INFORME DE HITO DE CONTROL
N° 041-2024-OCI/0374-SCC

“OBRA: CREACIÓN DE VÍA VECINAL DESDE EL CRUCE DE
CARRETERA A LA LLICA, ALTURA LA HIDROELÉCTRICA,
HASTA EL CEMENTERIO DEL CASERÍO NUEVO SAN JUAN
BAJO DEL DISTRITO DE HUALGAYOC - PROVINCIA DE
HUALGAYOC - DEPARTAMENTO DE CAJAMARCA”

HITO DE CONTROL N° 3 – RECEPCIÓN DE LA OBRA

Observación 4:

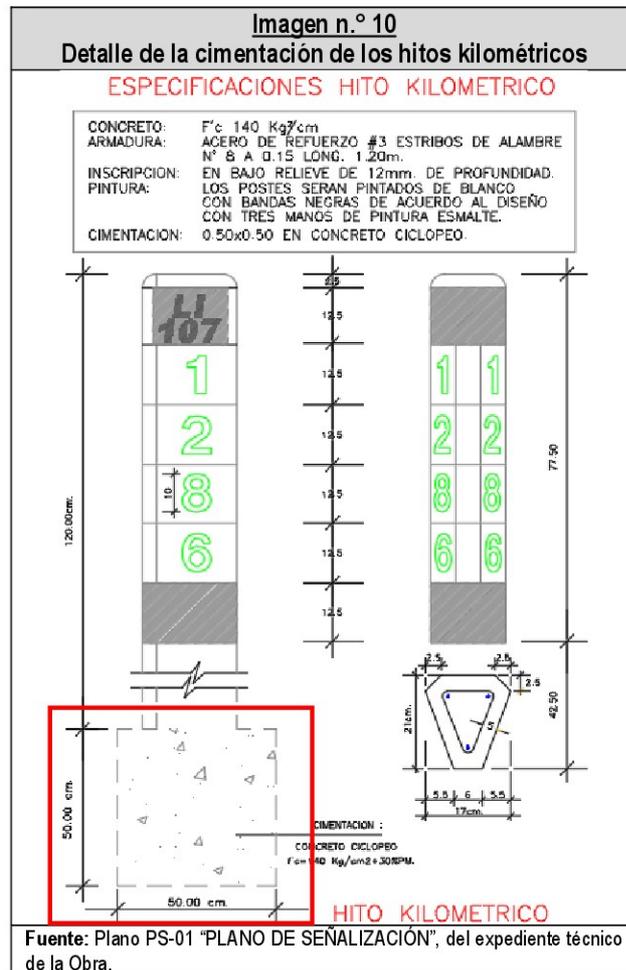
“Con respecto a los HITOS KILOMÉTRICOS, ESTAS NO ESTAN DE ACUERDO A PLANOS PS-01.”

De la inspección física realizada a la Obra; se observó que las cimentaciones de los hitos kilométricos **0+000** y **0+1000** son de forma irregular; asimismo, estas presentaban una altura medida exteriormente, de 8,5 cm y 9,0 cm respectivamente, tal como se dejó constancia en el acta respectiva y se muestra en las siguientes imágenes:

Sin embargo, el plano PS-01 "PLANO DE SEÑALIZACIÓN", del expediente técnico de la Obra, indica que las cimentaciones de los hitos kilométricos debieron tener una altura de 50cm y de forma cuadrada, tal como se aprecia en la siguiente imagen:

En tal sentido, cabe indicar que, en el informe de "LEVANTAMIENTO DE OBSERVACIONES" presentado por el Contratista¹⁴, el cual fue validado por el supervisor, con respecto a los hitos kilométricos indica lo siguiente: "[...] Las medidas que se indican son ligeramente mayores que la que indican los planos con la tolerancia de +/- 1cm." No obstante, dicha situación no se ha corroborado ya que las alturas de las cimentaciones son de 8,5 cm y 9,0 cm; en cambio, conforme a lo establecido en los planos del expediente técnico esta altura debió ser de 50cm.

Referente a ello, se puede advertir que, al no cumplirse con la altura de la cimentación indicada en los planos, no se garantiza la estabilidad de dichos hitos kilométricos y por ende la vida útil de los mismos.
